Réponses aux questions du MDDEP et du MPO

Réaménagement de la Route 132 - Ville de Chandler
Quartiers Newport et Pabos Mills

Projet numéro 20-3172-7802-B

Octobre 2007

Figure 1 Niveau de service en fonction de la vitesse moyenne et du pourcentage de temps perdu à suivre.

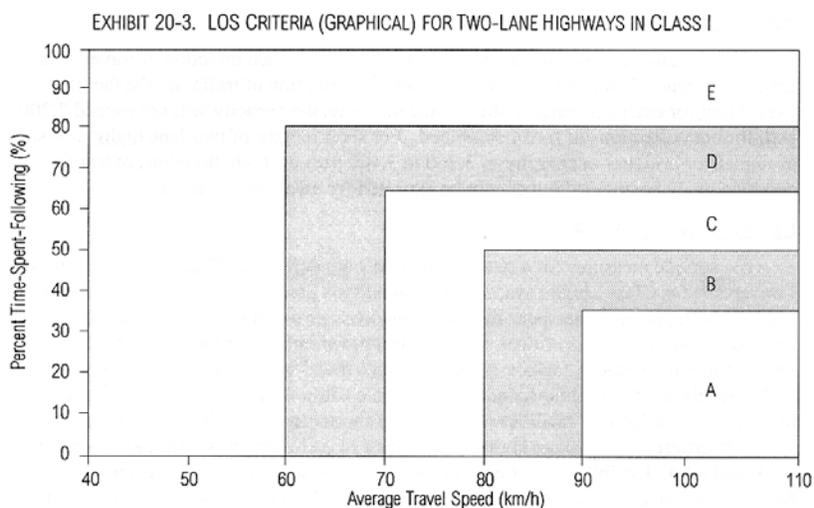
QC 2 **Expliquer également l'indicateur « temps perdu à suivre un véhicule » et préciser comment il est calculé.**

Selon le HCM³, le niveau de service sur une route de classe I est déterminé par la vitesse moyenne de parcours et par le pourcentage de temps perdu à suivre un véhicule. La figure suivante tirée du volume de référence indique les seuils des niveaux de service en fonction de ces deux critères.

Le pourcentage de temps perdu à suivre (Percent Time-Spent-Following, PTSF) peut être défini comme étant la proportion de temps passée à ne pas circuler librement sur une section de route donnée. La vitesse est contrainte par le véhicule qui précède et le dépassement est impossible en raison des zones d'interdiction de dépassement (courbes verticales et horizontales ou accès) ou parce qu'il y a des véhicules qui circulent en direction opposée. Ainsi, cette mesure représente la liberté de manoeuvre, le confort et l'agrément du parcours. En pratique, elle peut se mesurer, sur la route, par le pourcentage de véhicules en pelotons, c'est-à-dire le pourcentage de véhicules qui ont moins de trois secondes d'intervalle entre eux. La formule de calcul proposée dans le HCM⁴ afin de déterminer le PTSF est une imbrication de formules et de facteurs déterminés à l'aide de tableaux. Elle prend en considération la distribution du trafic dans les deux directions, le pourcentage de zones de non-dépassement, le pourcentage de véhicules lourds et récréatifs, le facteur d'heure de pointe et les pentes.

LOCALISATION DES STATIONS DE PÊCHE
SUR LA RIVIÈRE DE L'ANSE AUX CANARDS
EN JUILLET 2000

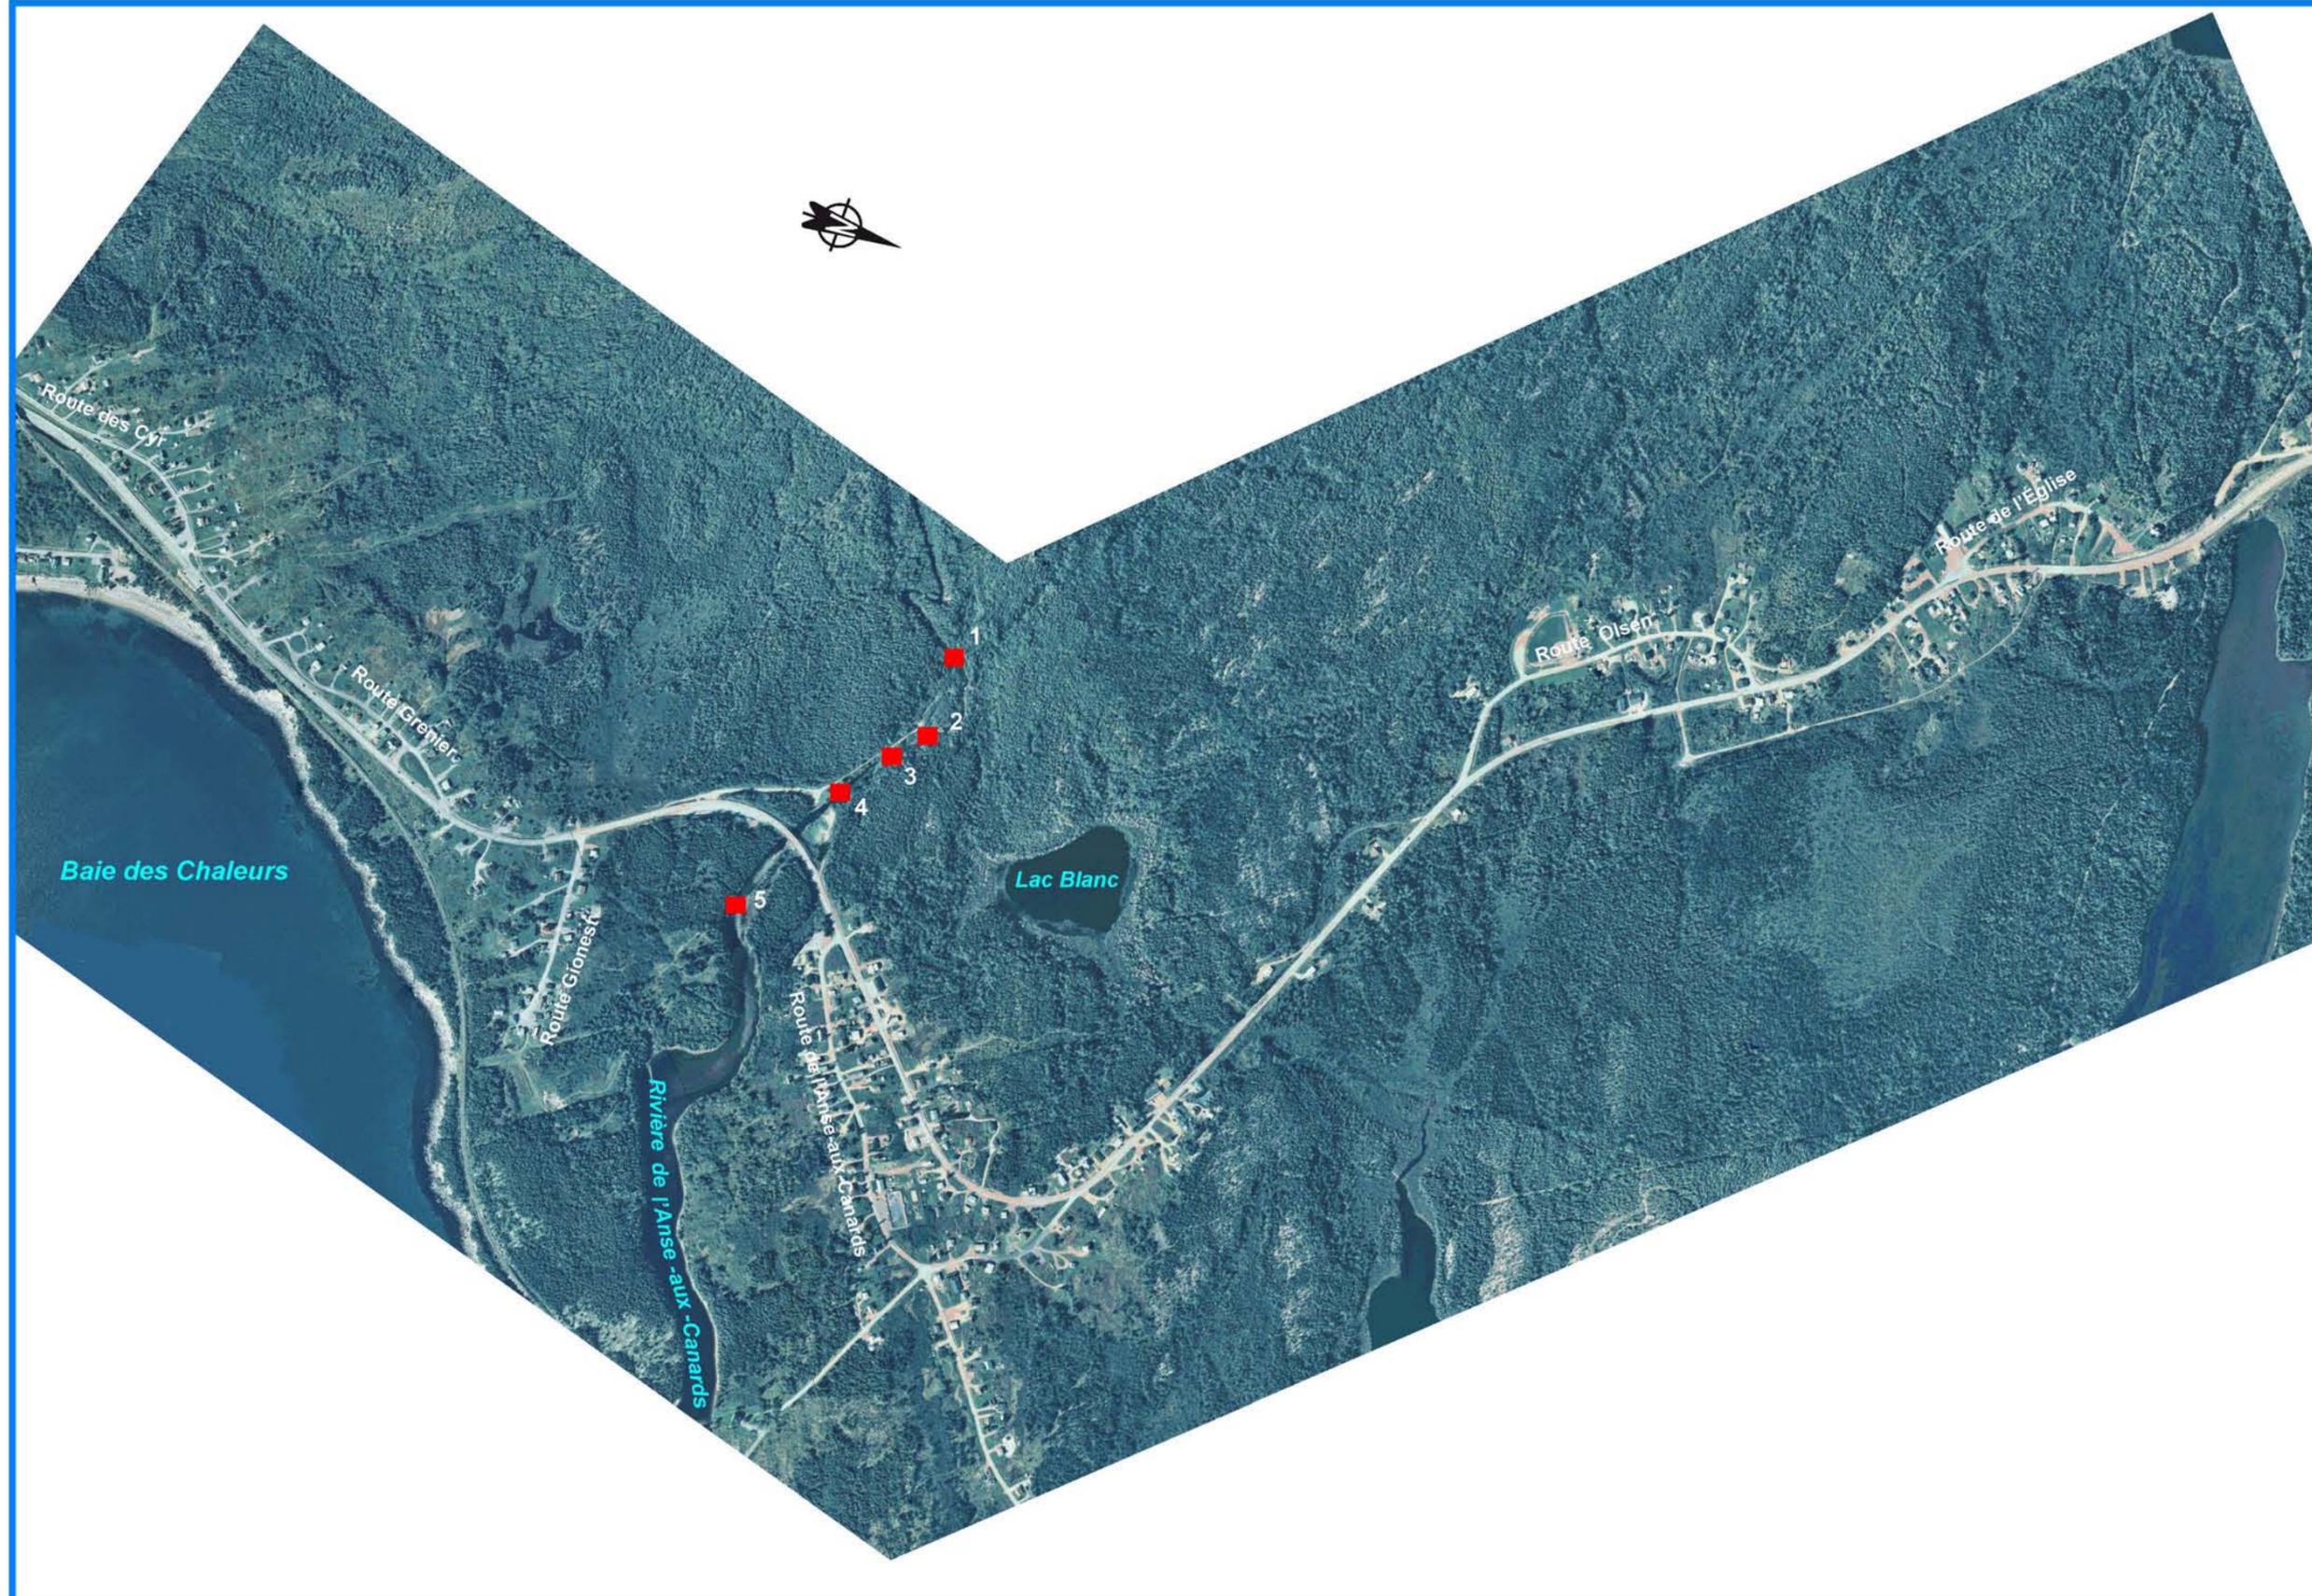
QC 4 Localiser sur une carte les cinq stations où les campagnes d'échantillonnage de la faune ichtyologique ont été réalisées sur la rivière de l'Anse aux Canards.

La carte 1 montre la localisation des cinq stations où des pêches à l'électricité ont été effectuées pour caractériser la faune ichtyologique de la rivière de l'Anse aux Canards.

RÉSIDENCES À ACQUÉRIR SUR LES
TROIS VARIABLES DE CONTOURNEMENT

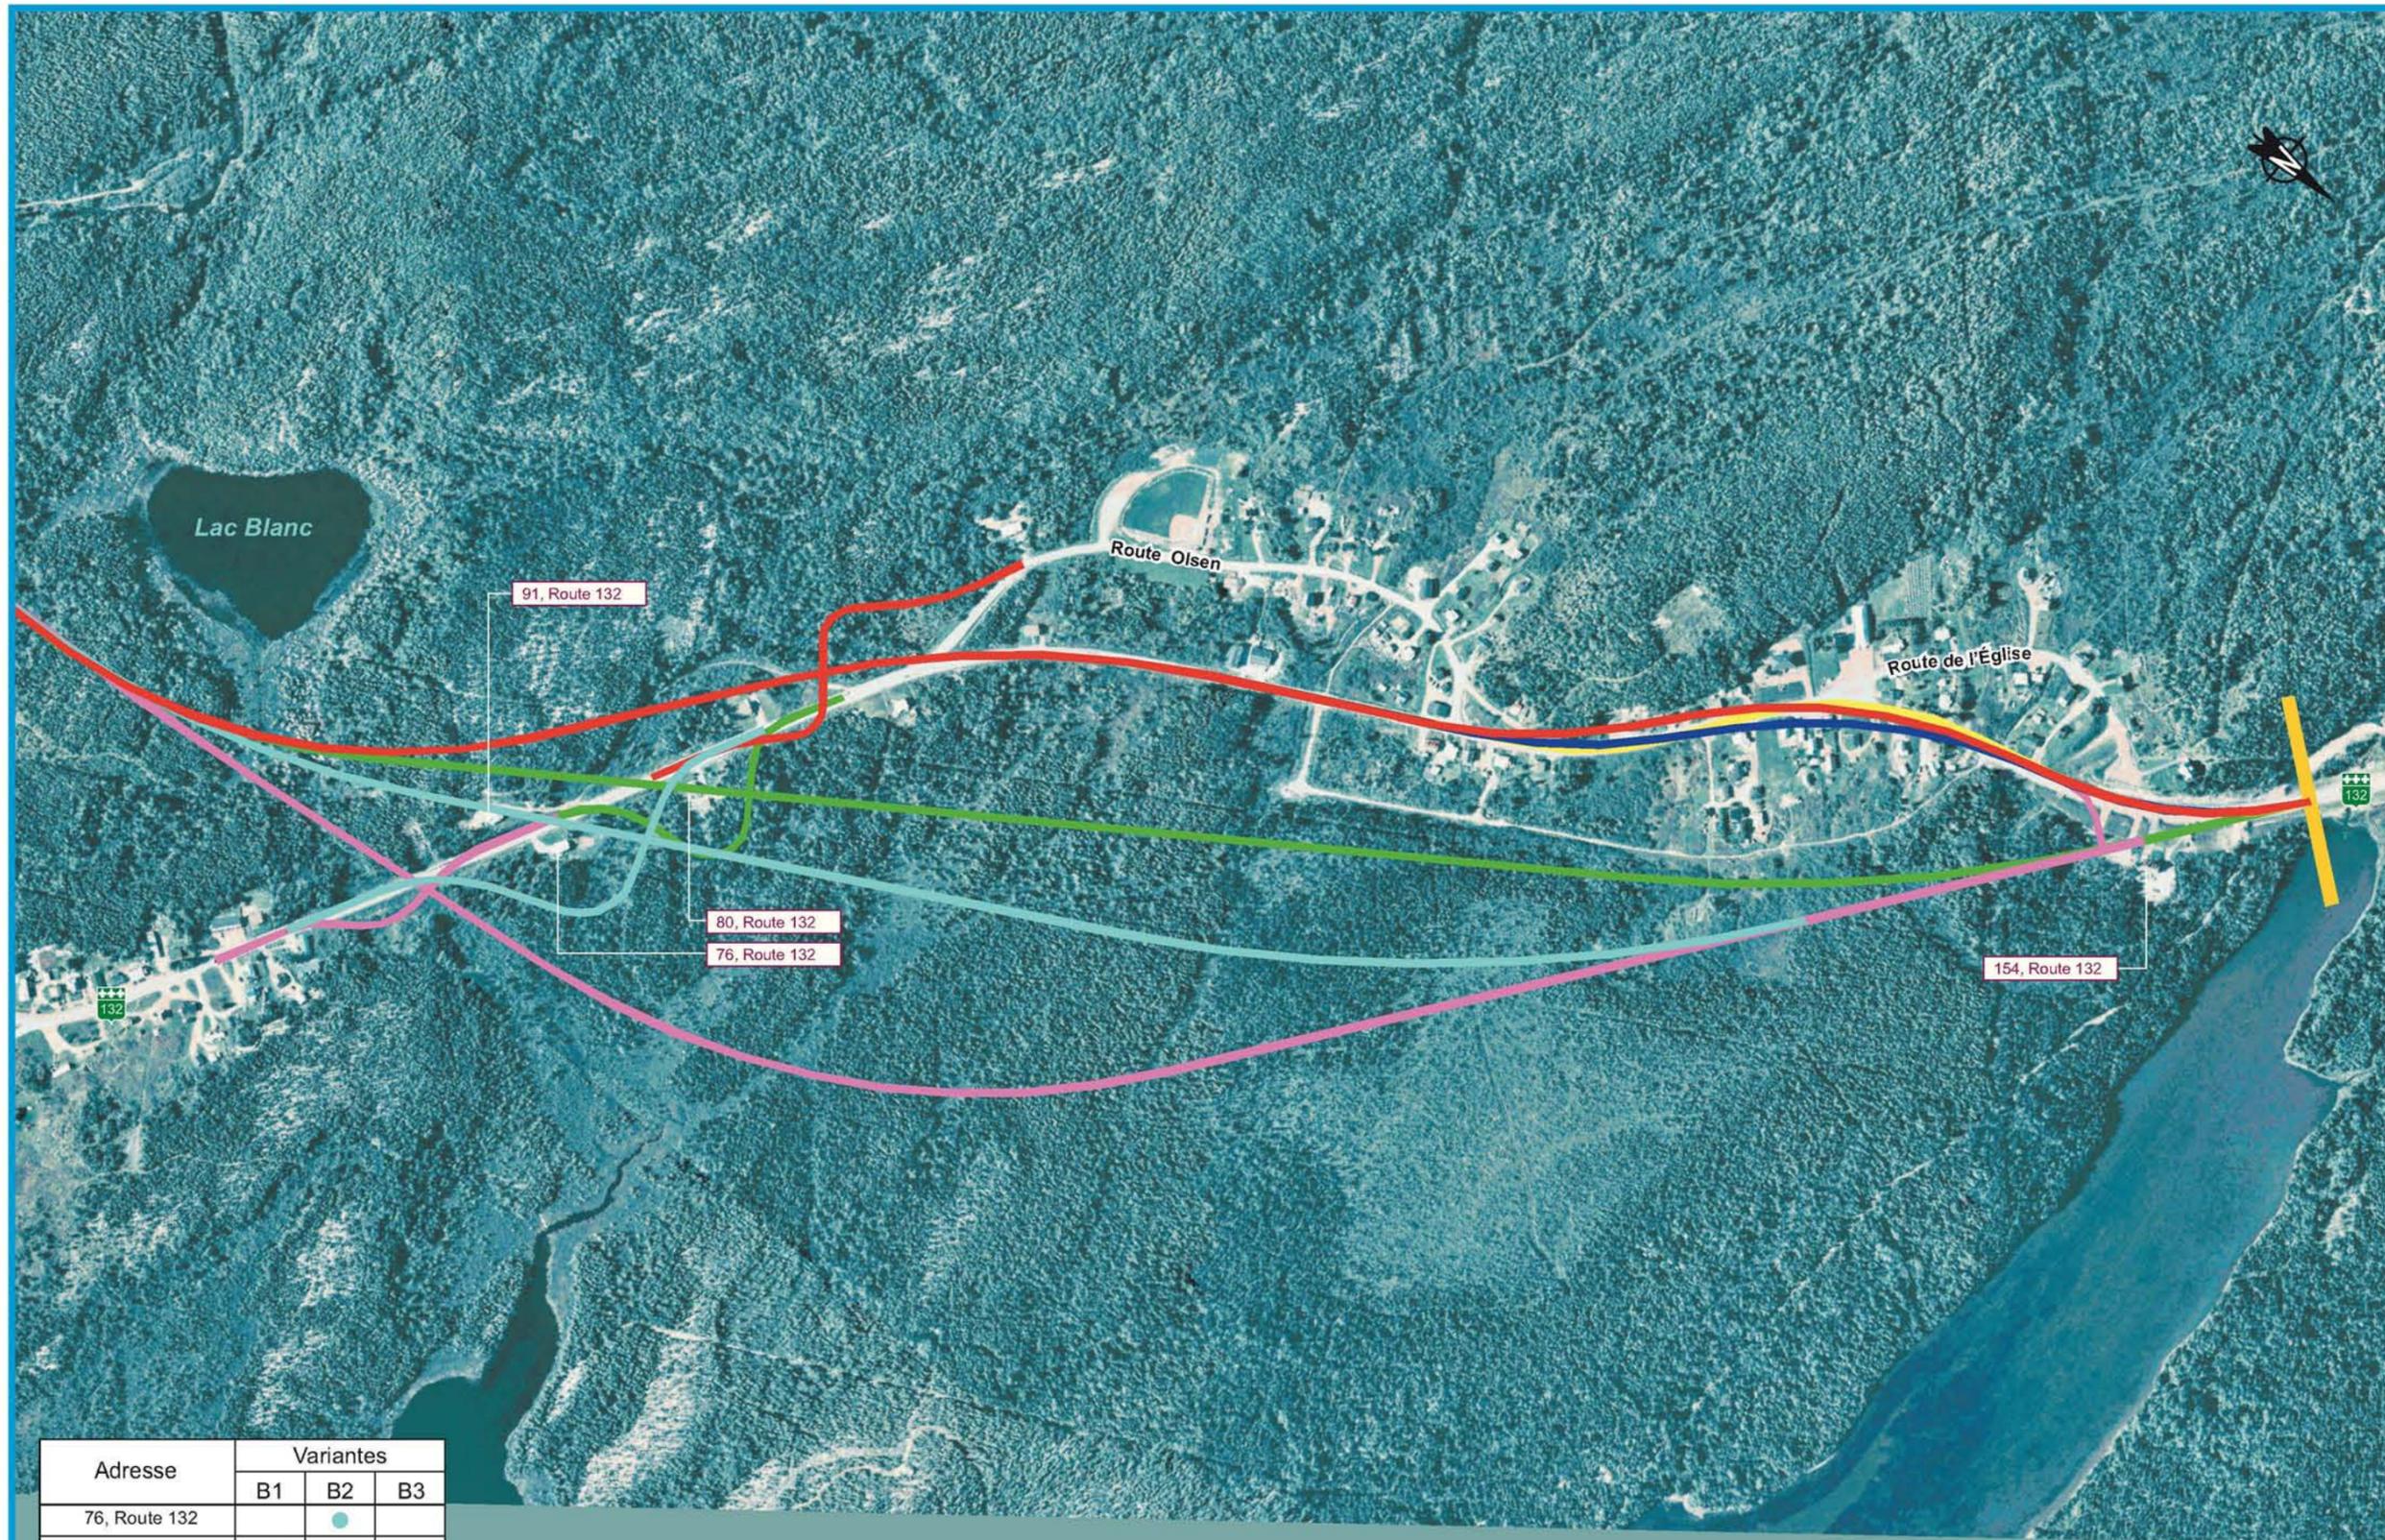
Identifier chacune des résidences à exproprier sur les trois tracés du complexe B (2 pour la variante B1, 4 pour la variante B2 et 1 pour la variante B3).

La carte 2 montre la localisation des résidences qui devraient être acquises en fonction de chacune des variantes identifiées dans la question.

Adresse	Variantes		
	B1	B2	B3
76, Route 132		●	
80, Route 132	●	●	
91, Route 132		●	
154, Route 132	●	●	●
